Contribution du Collectif Cycliste 37,

au Dossier de demande de Déclaration d'Utilité Publique (DUP)

pour la réalisation de la 1^{ère} ligne de tramway de l'agglomération tourangelle

Juillet 2010

Planche 1-5

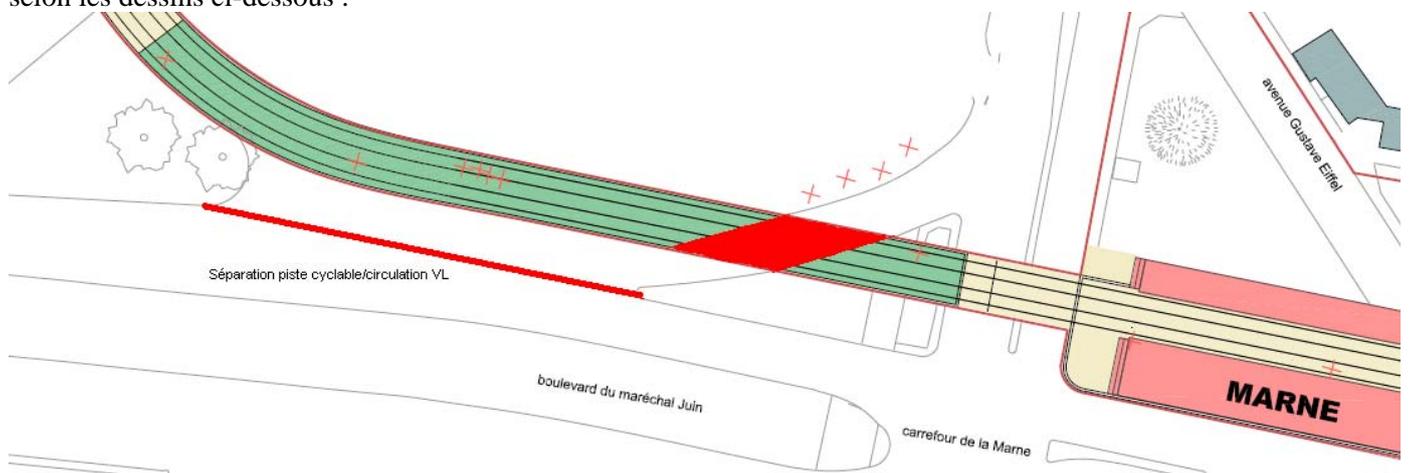
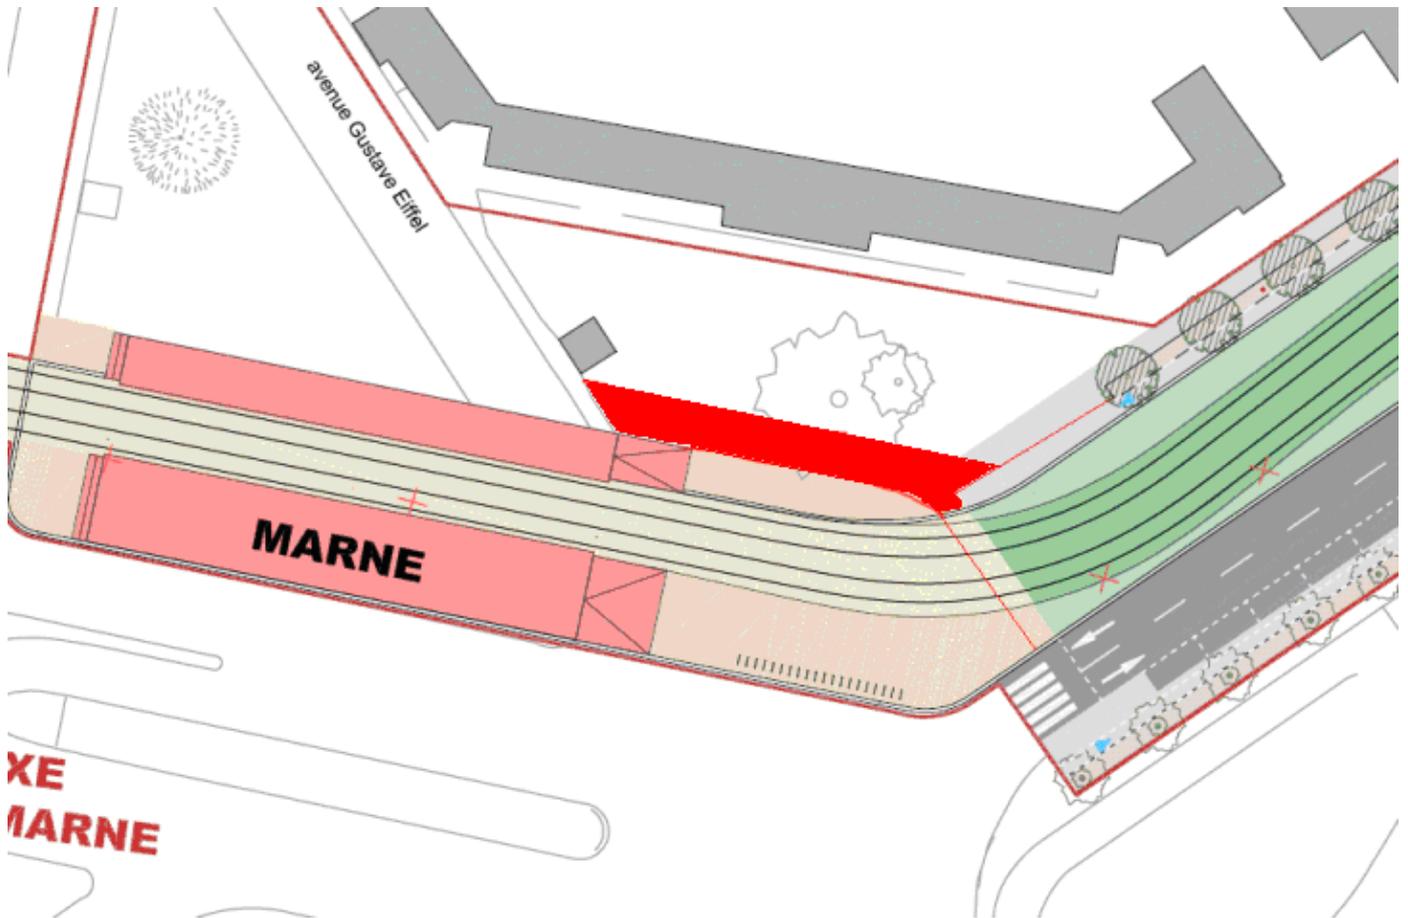
Le projet prévoit de dévier la piste cyclable situé à l'est du carrefour entre le boulevard du maréchal Juin et la rue du Colombier. L'allongement de plus de 100m du cheminement cyclable n'est pas acceptable. Le CC37 demande que soit conservé le cheminement actuel, selon le dessin ci-dessous :

Les aménagements dans l'emprise du projet ne permettent pas l'ensemble des connexions cyclables, et même en supprimant certaines existantes. Le CC37 demande que soient réservées à la circulation cyclable les portions de voie de circulation générale supprimées par le projet : extrémité sud de l'avenue Gustave Eiffel (connexion entre les avenues de l'Europe et Eiffel et l'avenue Maginot à l'arrière de la station Marne) et la bretelle entre l'avenue Maginot et le boulevard du maréchal Juin (en intégrant un revêtement de voirie pour une traversée de la plateforme), selon les dessins ci-dessous :

Planche 2-3

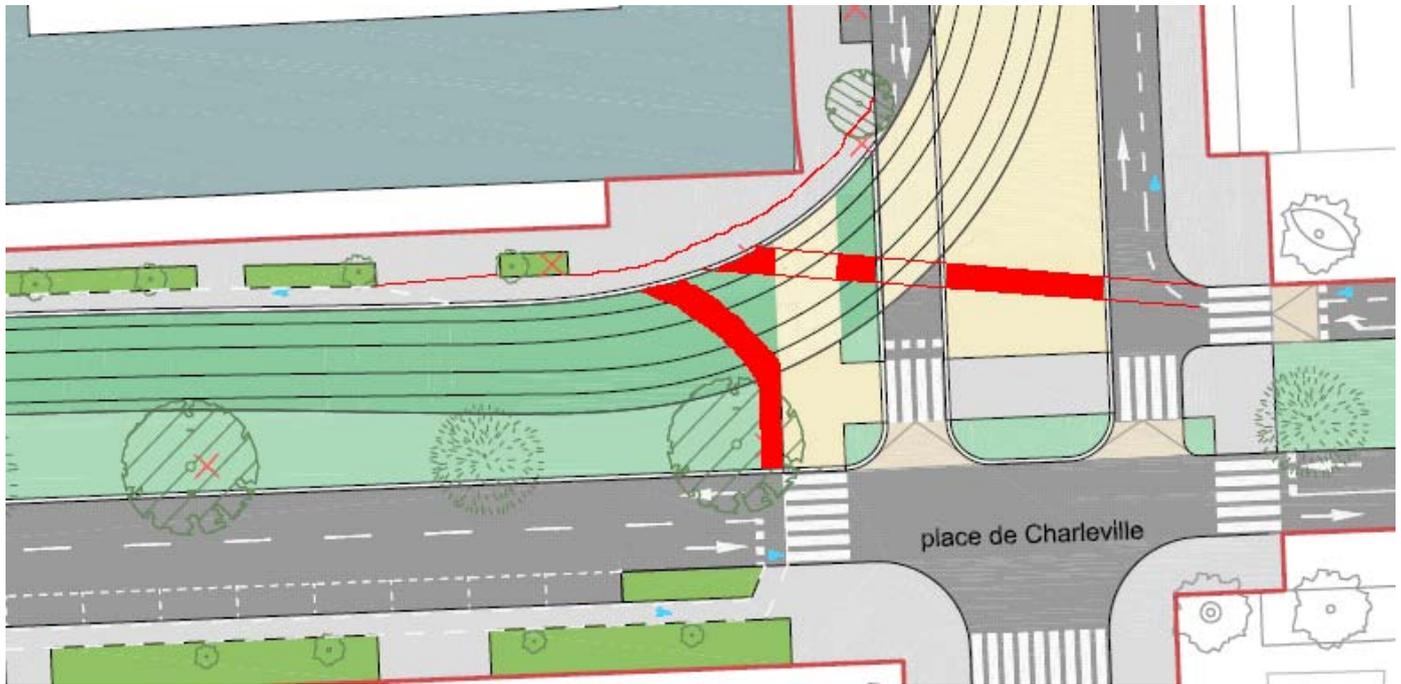
L'aménagement de la place de Charleville, à l'intersection de l'avenue de l'Europe et de la rue de Jemappes, ne permet pas l'ensemble des connexions.

- Connexion Jemappes est->Europe est : le CC37 demande une liaison directe dans l'intérieur de la courbe de la plateforme, le tracé actuel obligeant les cyclistes à emprunter la plateforme ;
- Un conflit existe entre les cyclistes empruntant l'avenue de l'Europe d'ouest en est et les automobilistes tournant à gauche vers le sud de la rue de Jemappes, un marquage au sol est demandé pour matérialiser la traversée, ainsi qu'un aménagement de traversée du terre-plein central ;
- Une traversée de la plateforme est demandée pour permettre aux cyclistes venant de la rue de Lille (par exemple) de traverser l'avenue de l'Europe vers le nord et l'ouest (ils ne feront pas le détour jusqu'à la rue de Calais) ;
- Le fonctionnement général de la place de Charleville est à revoir avec un œil de cycliste.

Planche 3-1

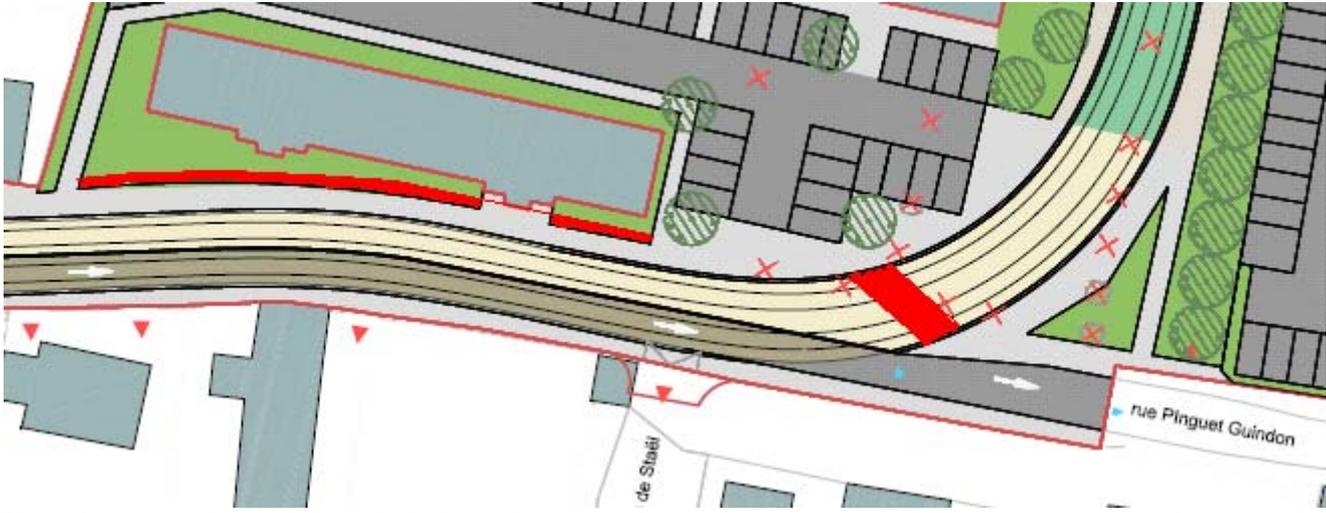
Le cheminement cyclable sur la partie de la rue Pinguet Guindon empruntée par le tramway doit se faire en dehors de la plateforme afin d'éviter la triple mixité VL/vélos/tramway, situation particulièrement accidentogène car les cyclistes prennent l'ornière du rail en sifflet sous la pression des automobilistes les suivants. La largeur engazonnée à l'est de la rue doit être réduite afin de dégager la largeur nécessaire à ce cheminement cyclable bidirectionnel.

La traversée cyclable de la plateforme doit être clairement signalée afin d'éviter la prise en sifflet (notamment par les jeunes cyclistes du groupe scolaire Notre Dame des Ailes).

Planche 4-1

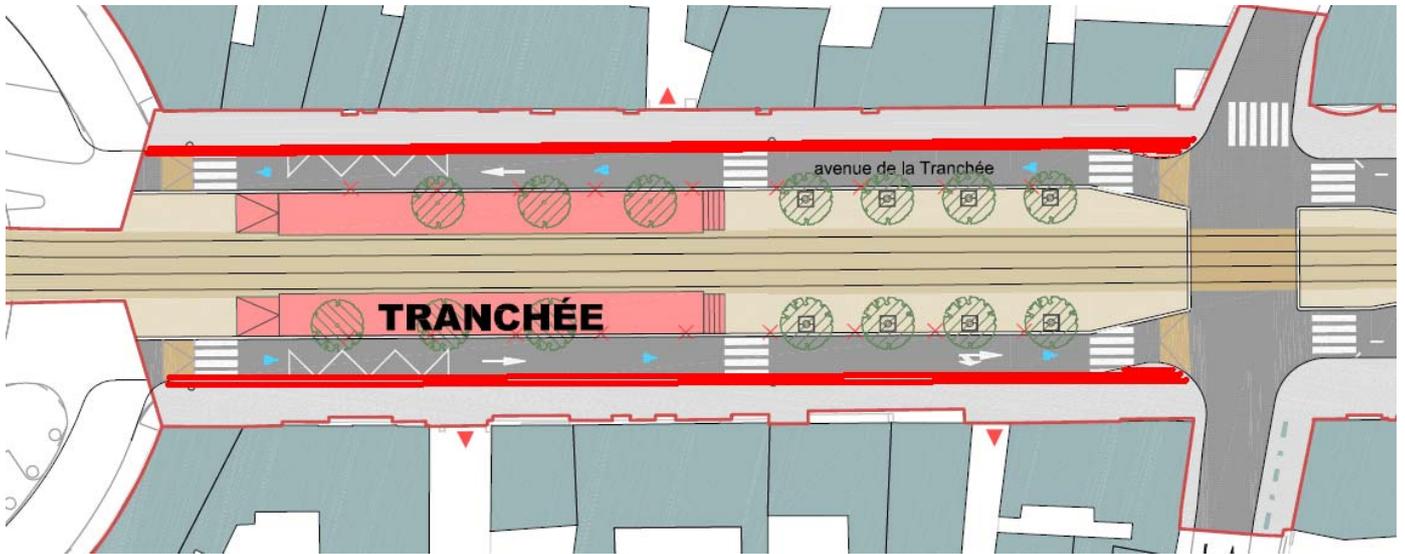
Actuellement les pistes cyclables de l'avenue de la Tranchée sont continues jusque et y compris sur la place de la Tranchée. Le CC37 demande que soit conservée cette continuité, en réduisant la largeur de la voie de circulation VL. Le tracé actuel renvoie les cyclistes dans la circulation générale dans le haut de l'avenue, avec un risque très important de conflit avec les bus au droit de la station, ce qui n'est pas acceptable.

Planche 4-2

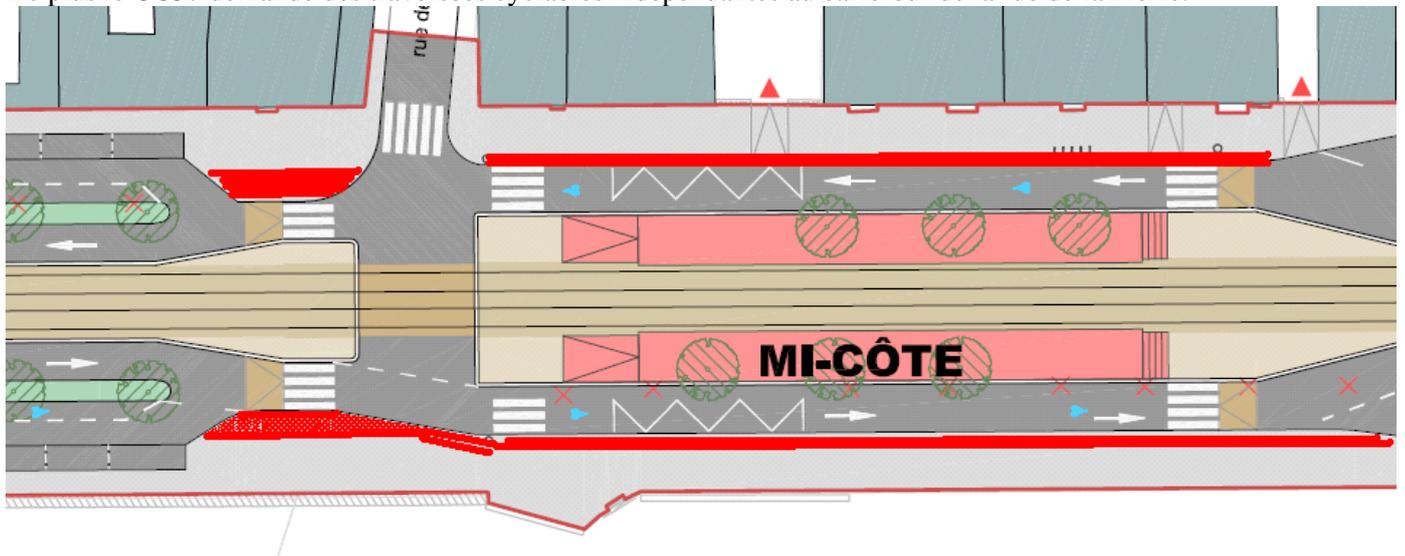
Même demande que pour la planche 4-1 au droit de la station Mi-côte.

De plus le CC37 demande des traversées cyclables indépendantes au carrefour de la rue de la Pierre.

Planche 5-4

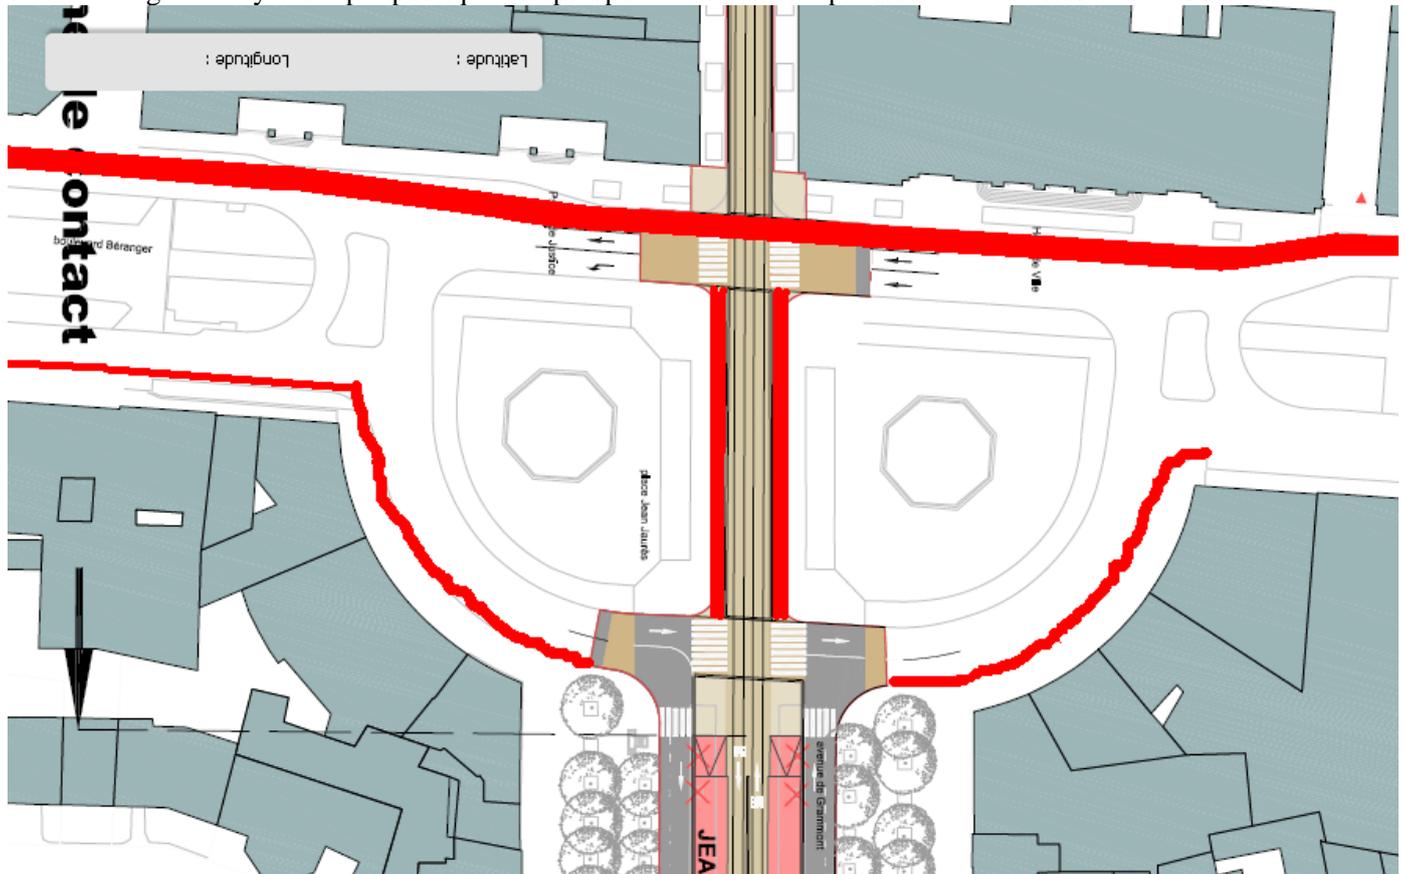
La partie centrale du boulevard Heurteloup (mail) ne peut en aucun cas être considérée comme un itinéraire cyclable, celle-ci étant occupée plusieurs mois par an par divers événements culturels ou commerciaux (marché de Noël, Vitiloire, ...). La chaussée nord du boulevard Heurteloup doit être réduite à 2 voies de circulation VL, ce qui libère la largeur nécessaire à une piste cyclable de 3m de largeur, largeur nécessitée pour permettre aux cyclistes de tourner à droite dans la partie étroite de la rue Nationale, où ils sont autorisés à circuler sur la plateforme, sans risque de chute dans la gorge des rails. Le réaménagement de la place pourrait permettre la création d'un véritable parvis devant la mairie, pour les événements s'y déroulant (mariages par exemple, pendant lesquels les véhicules des convois stationnent de façon totalement illégale à cheval sur la chaussée et le trottoir, ce qui constitue un encouragement au non respect des codes).

La chaussée de la partie centrale de la place Jean-Jaurès, entre les 2 bassins, doit être élargie pour créer une piste cyclable de chaque côté de la plateforme, permettant une séparation des flux cyclistes, piétons et tramway. L'entrée du boulevard Béranger, de manière symétrique à la sortie du boulevard Heurteloup doit être réduite à 2 voies VL pour permettre le virage en toute sécurité des cyclistes venant de la rue Nationale.

Planche 6-1

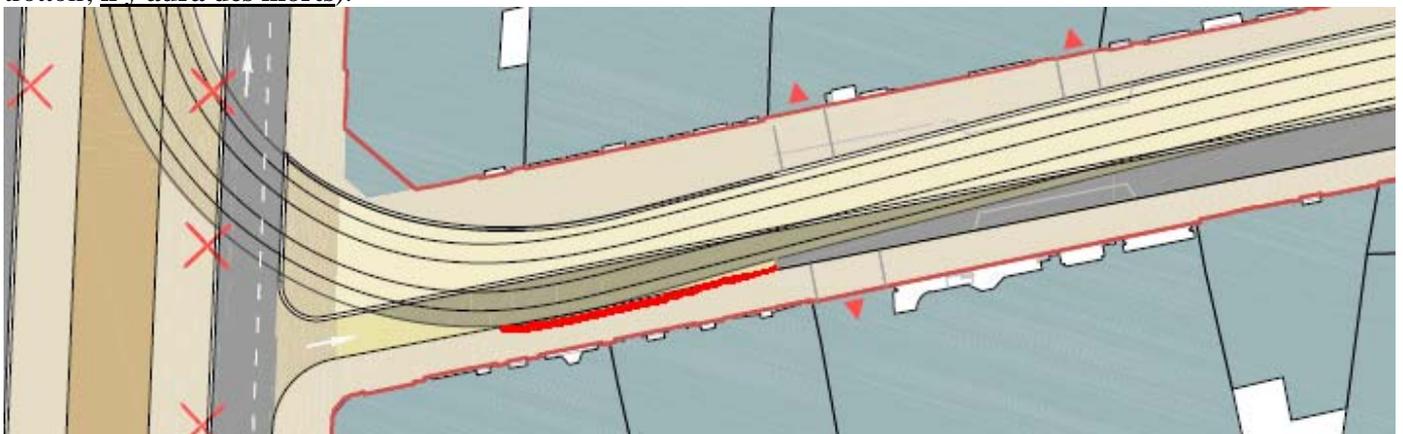
Le CC37 déplore la confirmation du sens unique pour les cyclistes de la rue Charles Gille, même s'il peut en comprendre les raisons techniques. La mise en double sens cyclable aurait été l'occasion de créer une sortie de gare en direction de l'ouest de la ville.

Afin de créer cette sortie de gare vers l'ouest, essentielle au développement de l'intermodalité, le CC37 demande la création d'un véritable axe cyclable gare-boulevard Heurteloup-boulevard Béranger et une entrée de la gare depuis les rues Origet et Blaise Pascal par le sud de la station Gare à côté de l'accès direct piétons.

A l'inverse, le CC37 demande que soit prévue et aménagée une traversée cyclable de l'avenue de Grammont depuis la rue d'Entraigues vers la rue Charles Gille en direction de la gare.

Planches 7-1, 7-2

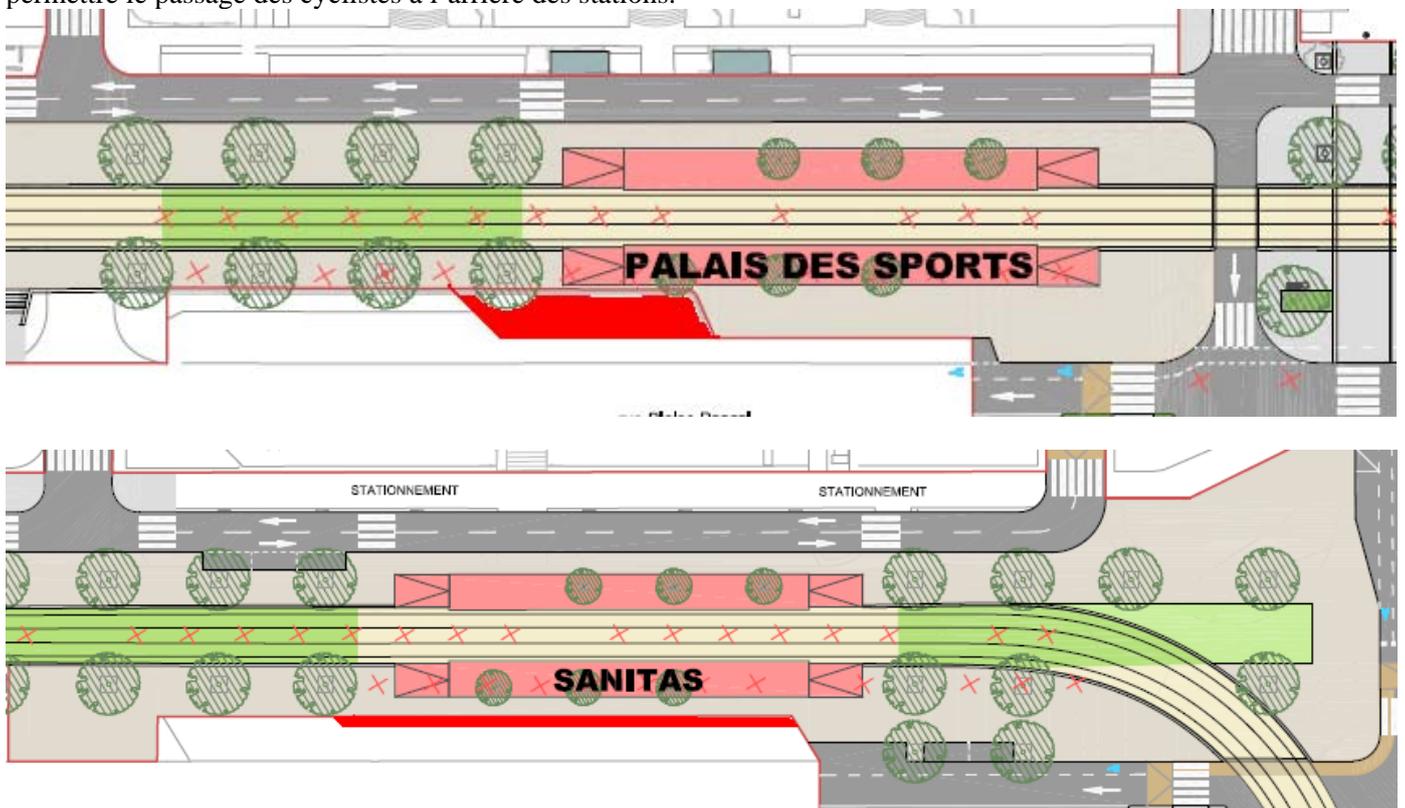
Le CC37 demande que la circulation des cycles soit prévue et organisée sur le mail central situé entre les rues Blaise Pascal-boulevard de Lattre de Tassigny et les allées de la Bourdaisière, du Plessis et de Montrésor, itinéraire qui sera beaucoup plus agréable que les rues Blaise Pascal et boulevard de Lattre de Tassigny pour les randonneurs usagers de la Loire A Vélo. A cette fin, l'aménagement au droit des stations Palais des Sports et Sanitas doit être élargi pour permettre le passage des cyclistes à l'arrière des stations.

Planche 7-3

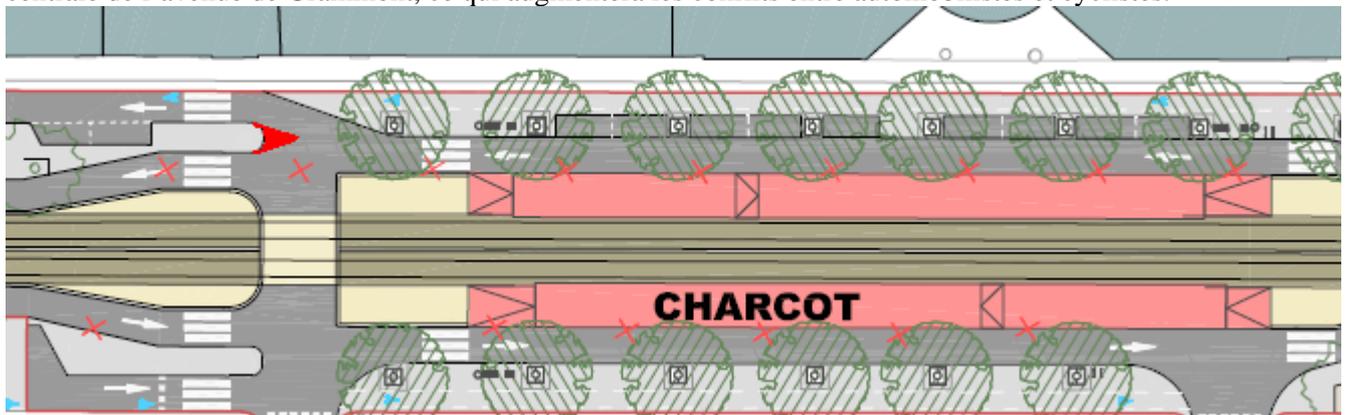
Le CC37 demande que la piste cyclable soit matérialisée sur l'avenue du général de Gaulle y compris dans le carrefour avec l'avenue Saint Lazare, et que soit prévus des feux clignotants cyclistes dans le sens est-ouest de l'avenue du général de Gaulle, comme celui existant rue Edouard Vaillant au carrefour de la rue de la Fuye.

Le CC37 demande que soit revue la géométrie de l'îlot situé au nord-est de la station Charcot. Dans sa configuration actuelle, la circulation des VL au sortir de la station Charcot semble plus dirigée vers la contre-allée que vers la partie centrale de l'avenue de Grammont, ce qui augmentera les conflits entre automobilistes et cyclistes.
